N/Réf. : **SGL40025_753_PU** SAINT-GILLES. Place Van Meenen, Avenue Adolphe Demeur, Rue de Savoie
Gest. : TS (= ZP de l'Immeuble à appartements Beaux-Arts situé Place Maurice
NOVA : 13/PFD/1989199 Van Meenen 22, de la Prison de Saint-Gilles située Avenue Ducpetiaux 106
Corr DU: Fanny MOSCHOS et de la Maison personnelle de l'architecte Paul Hamesse située Avenue Jef
Nancy DENAYER Lambeaux 25)
Lindsay LEJEUNE **PERMIS D'URBANISME** : Requalifier et réaménager les abords de l'hôtel de
ville de Saint-Gilles
Demande de BUP – DU du 05/01/2026

Avis de la CRMS

Périmètre du réaménagement projeté.
Document extrait du dossier.

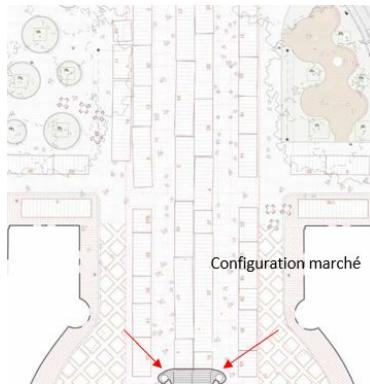
La Commission constate par ailleurs que le périmètre du projet n'englobe pas l'intégralité de la place Van Meenen, et segmente sa partie centrale en trois zones disposant chacune de leur « identité » propre. La CRMS n'est pas favorable à ce parti qui conduit à isoler l'édifice de son environnement et à fragmenter la cohérence urbanistique de l'ensemble, alors même que cette intégration fait partie intégrante de l'œuvre de Besme et Dumont. Elle préconise en conséquence de revoir le projet pour plus de simplicité et selon un périmètre plus cohérent (même en l'absence de zone de protection), en évitant de sur-spécialiser l'espace, et en développant des interventions à la hauteur des lieux.
